第3回委員会の指摘事項対応について

【補足説明資料】

【矢羽根型の路面表示の仕様(案)】

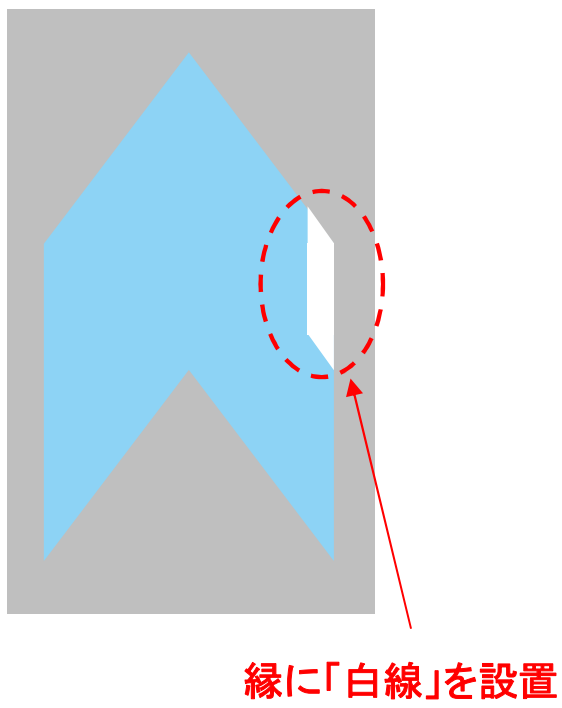
- 矢羽根型の路面表示の使用方法や仕様(幅、設置間隔)を明確に規定すべきではないか。
- その際、利用者へのわかりやすさを向上させるため、都市部において「帯状の路面表示」は自転車専用通行帯に、「矢羽根型の路面表示」は車道混在に用いることができるとしてはどうか。
- 矢羽根型の路面表示の夜間の視認性向上策についても注記すべきではないか。

形状	配置	
		歩道あり	歩道なし
仕様(案)	＜標準形＞  幅＝75cm※1 長さ＝150cm 角度＝1:1.6 道路幅員が狭く、歩行者を優先させる道路(生活道路など)では、必要に応じて、以下を採用。  幅＝75cm 長さ＝60cm 角度＝1:0.8	 設置間隔＝10m※2 1m以上※3	 設置間隔＝10m※2 1m以上(75cm以上※4)
備考	※1:幅は、実験(次頁)で80cmの評価が高かったものの、道路構造令における車線幅員の最小単位25cmを考慮し75cmとした。 ※2:設置間隔は、実験(次頁)で5m・10mの評価が高かったものの、経済性を考慮し、10mとした。なお、交差点部(細街路交差点を含む)では、自転車の通行位置をより明確に示すため、設置間隔を密にする。 ※3:舗装部分の幅員は、側溝の部分を除いて確保することが望ましい。 ※4:現地の交通状況に応じて、75cm以上とすることもできる。

優先計画策定エリアの抽出の考え方(案)

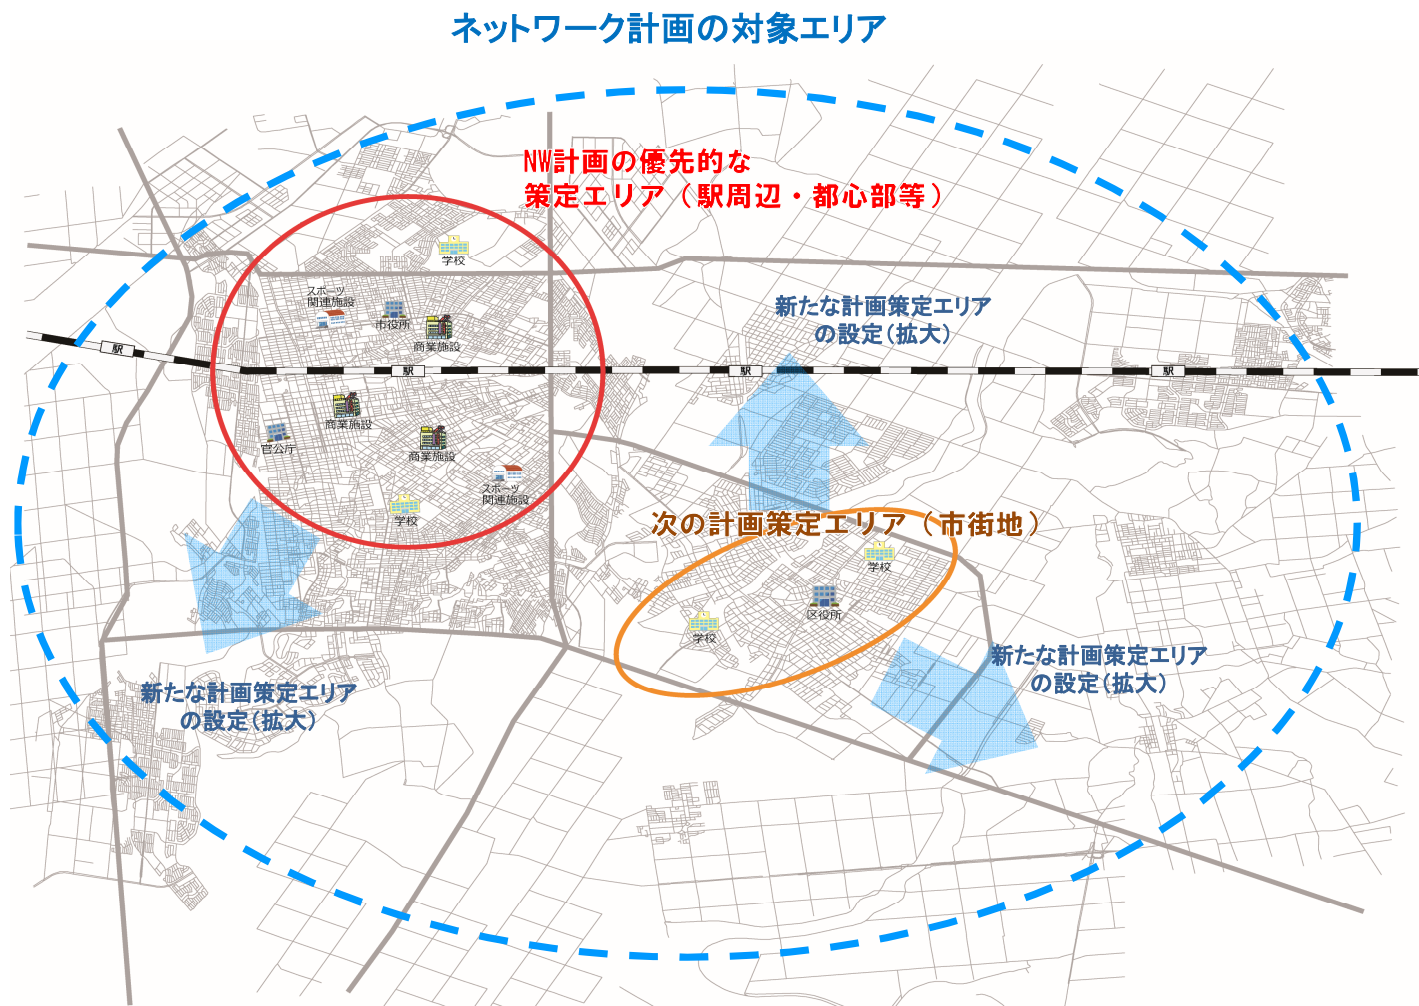
- 優先的な策定エリアの設定について、イメージを明確化。
- エリア設定の数値的な指標(例えば5km)を明示することで、優先エリアのスケールを示す。

- 公共交通施設や地域の核となる施設と主な居住地域等を結ぶ自転車交通量が多いエリア
- 自転車と歩行者の錯綜や自転車関連事故が多い等、安全性の向上が必要なエリア
- 地域の課題やニーズに応じて自転車の利用を促進するエリア
- 自転車利用増加が見込める等、新たな施設立地が予定されているエリア
- 自転車の通行空間が一定程度整備されているが、ネットワーク化されていない路線の周辺

【自転車ネットワーク計画の作成手順】

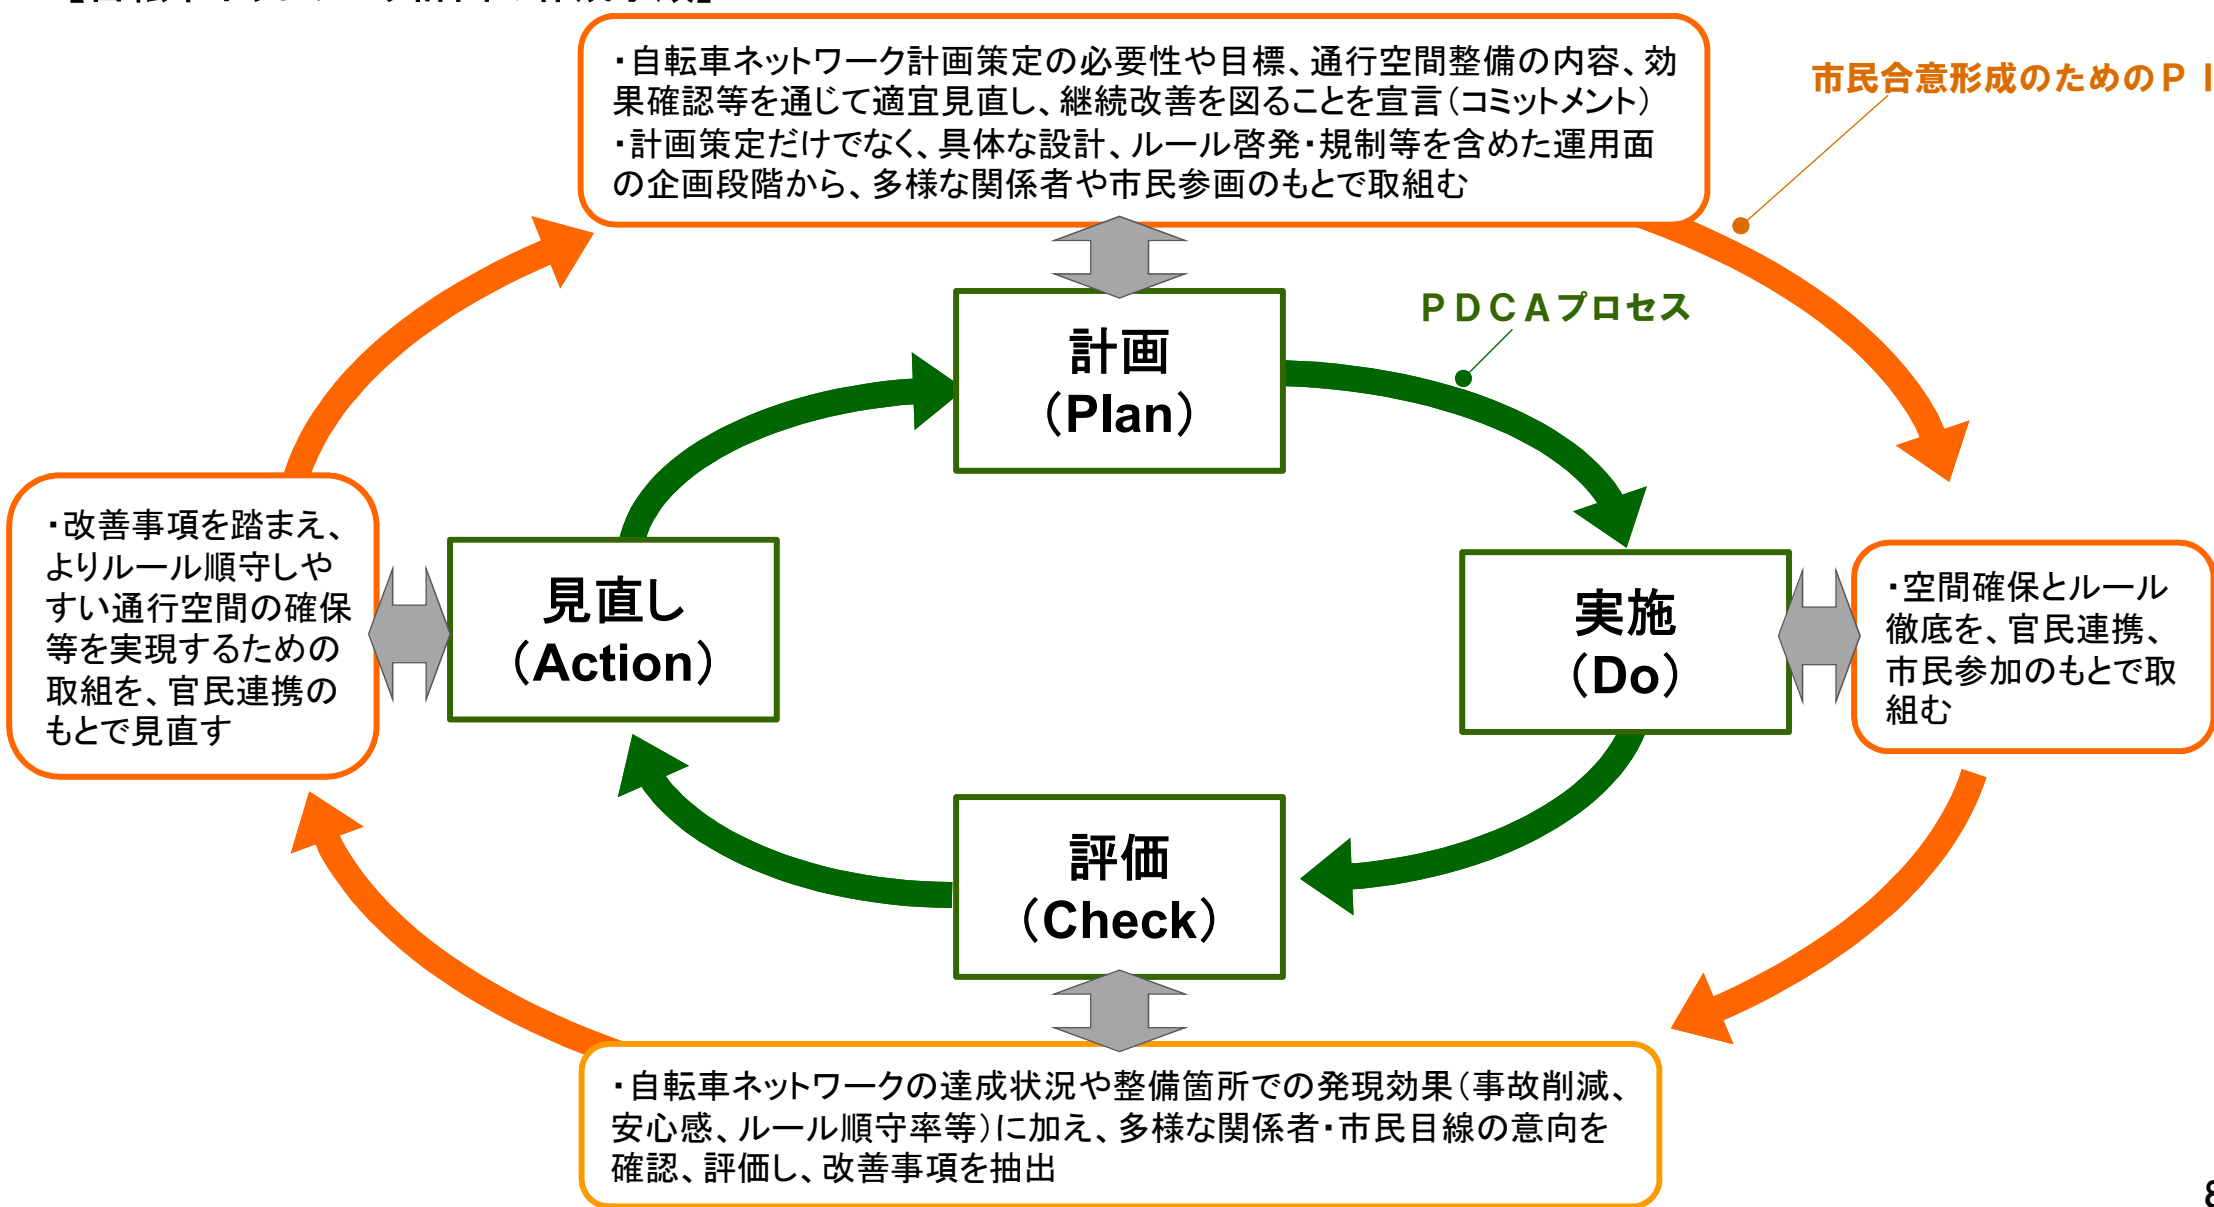
○ 計画策定の各段階における合意形成やPDCAの考え方を組み込む必要があるのではないかな。
